**Objet : Rectificatifs généraux des mémoires déposés devant
la Commission**

COMMENTAIRES GÉNÉRAUX

1. LIGNES CRYOGÉNIQUES SOUS UNE ROUTE PUBLIQUE

Localisation du terminal méthanier d'Isle of Grain

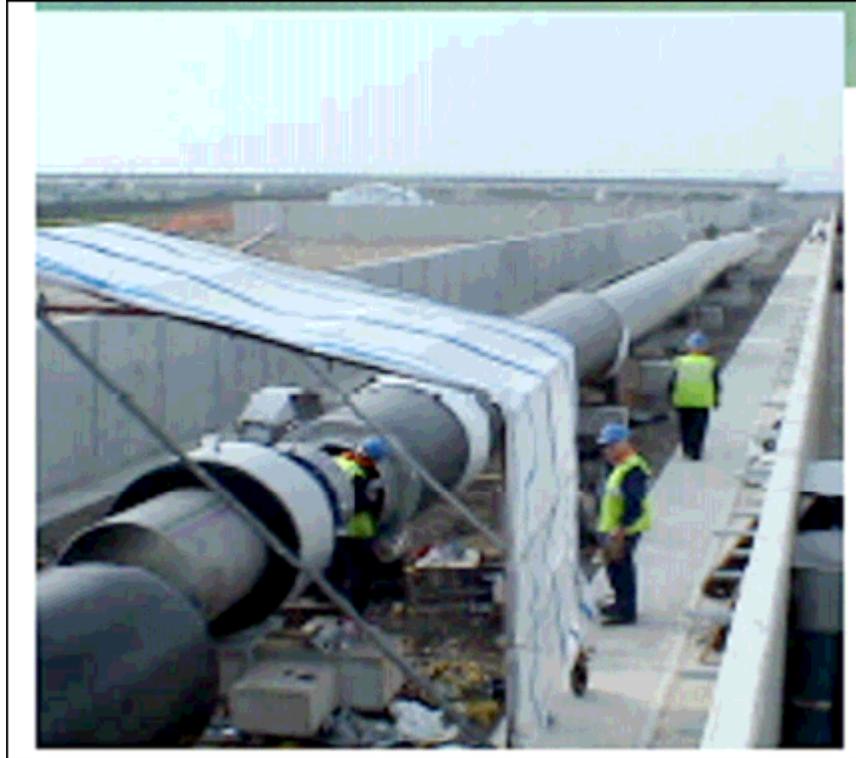
Plusieurs mémoires affirment que la ligne cryogénique, passant sous la route 132, est unique et sans exemples similaires sur d'autres terminaux méthaniers (voir mémoires DM377 d'Yves Saint-Laurent et DM436 de Lise Thibault). En réponse à une question du public retransmise par l'ACÉÉ (CA-220), nous avons déjà fourni une liste de plusieurs terminaux d'importation ou d'exportation de GNL pour lesquels les canalisations cryogéniques longent ou traversent des routes. A l'exception d'un seul cas, ces routes sont des routes de desserte de la zone portuaire et sont parfois gardiennées ; il n'en reste pas moins qu'il existe sur ces routes un trafic routier non négligeable et en particulier de poids-lourds. Rappelons que dans tous ces cas, les canalisations sont aériennes et qu'un risque de bris en cas de collision est donc une hypothèse réaliste.

Le cas du terminal méthanier d'Isle of Grain, qui a été mis en service en 2005 en Grande-Bretagne, présente certaines similitudes avec le projet Rabaska, et en particulier, le fait que les lignes cryogéniques passent sous une route publique.

Il est important de noter que contrairement à Rabaska, la ligne cryogénique d'Isle of Grain est aérienne : elle circule dans un corridor de béton et passe sous la route grâce à un tunnel ouvert de faible longueur. Pourtant, comme nous l'avons indiqué en réponse à la question QE-0045 posée le 15 décembre (référence DA80), du fait de sa conception entièrement soudée, cette installation a été approuvée par les autorités britanniques sans créer de zone de sécurité autour de la ligne cryogénique, y compris pour le passage de la ligne sous une route publique.

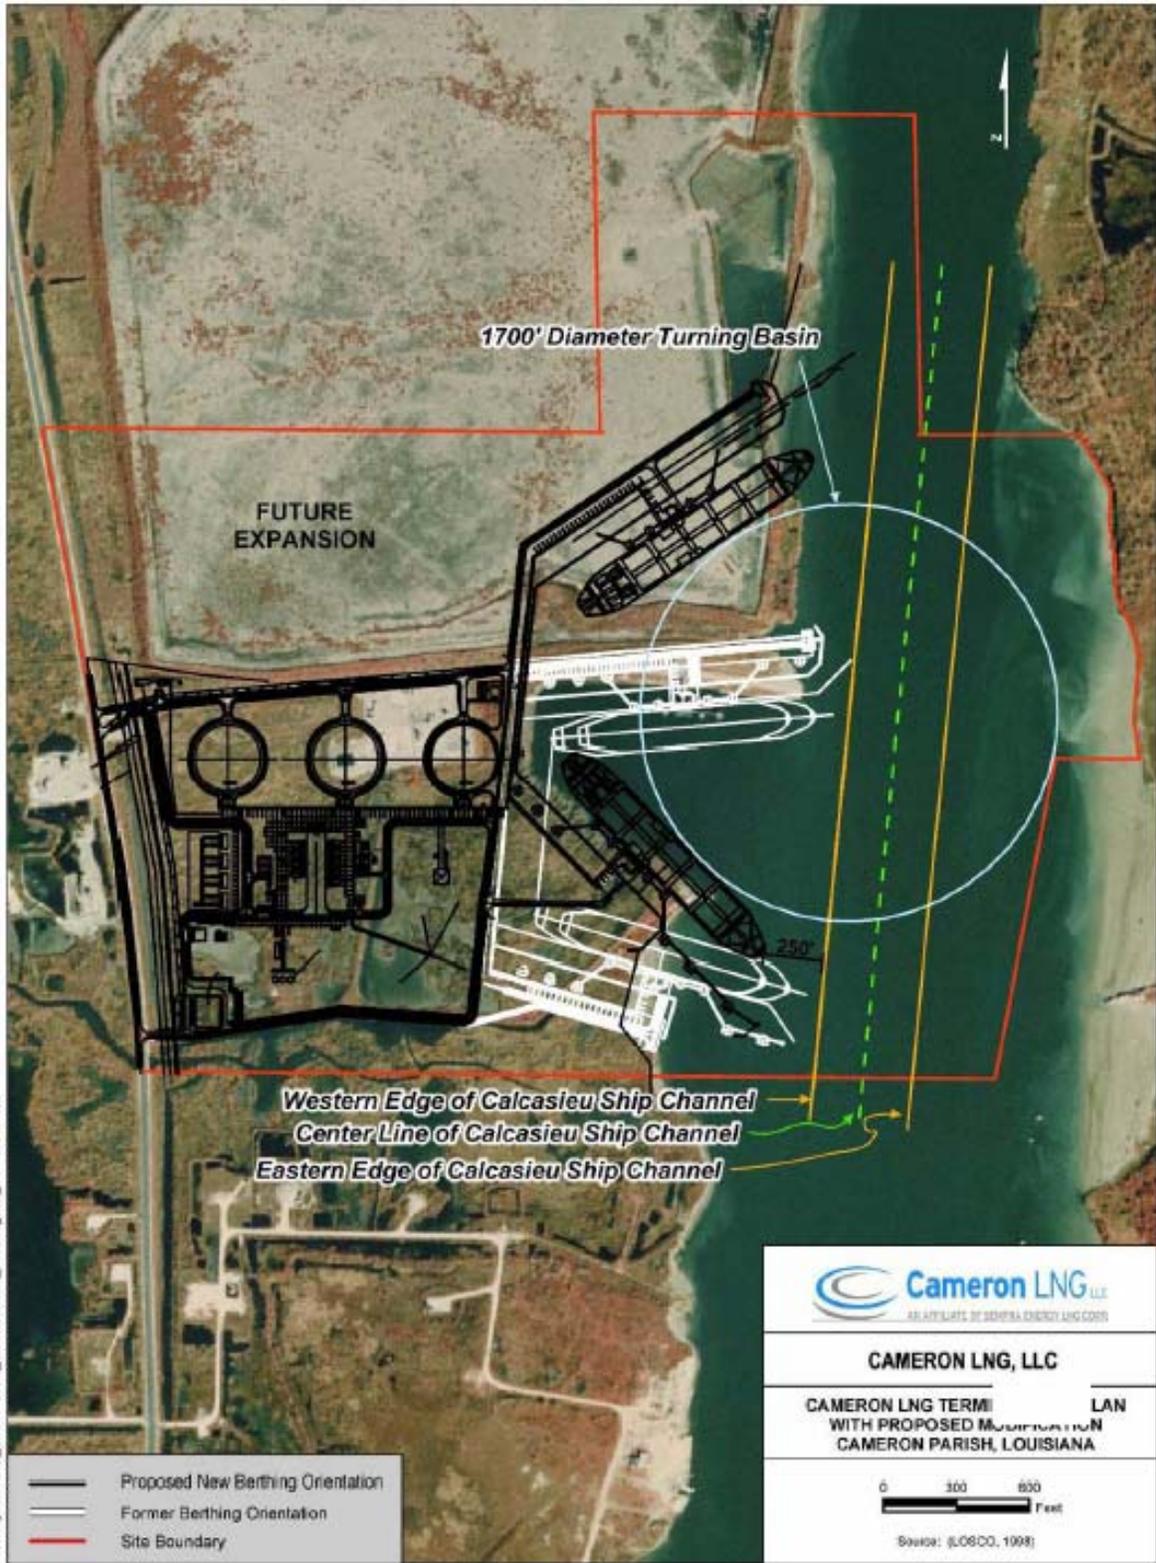
Les ports de transbordement de GNL doivent être localisés loin des routes maritimes achalandées et en dehors des zones de trafic important

Cette affirmation est fausse.

Le Sigtto envisage l'installation dans un port et donc à proximité de trafic important. La recommandation principale est celle d'écarter le poste de transbordement GNL du trafic tiers, cette recommandation est d'ailleurs détaillée dans le document Termpol (TP 743 F annexe 2 para. 3.1).

Dans le SIGTTO (voir 1. § 4.4 External Threats), les interactions du trafic tiers passant à proximité (effets de vagues) sont pour des postes d'amarrage en quai plein, installés dans des chenaux étroits et peu profonds et des navires tiers déplaçant de larges quantités d'eau relativement à la taille du chenal. Ce n'est pas le cas de Rabaska, installé sur pieux dans un fleuve large (2 000 m) et profond (15 m et plus) et où le trafic commercial est éloigné de plus de 500 m.

Les recommandations du SIGTTO visent plutôt des projets comme ceux dans la rivière Savannah (rupture d'amarrage d'un méthanier en mars 2006 à cause des vagues d'un navire tiers passant à coté) ou dans la rivière Calcasieu. La largeur de la rivière Calcasieu de Lake Charles ne dépasse pas 150 m par endroit et 200 m en général, la profondeur est de 12 m avec 1 500 passages par an. La configuration du projet Cameron, bien qu'autorisé par la FERC, ne suit pas les recommandations du SIGTTO, tel que cela est illustré par le schéma à la page suivante.
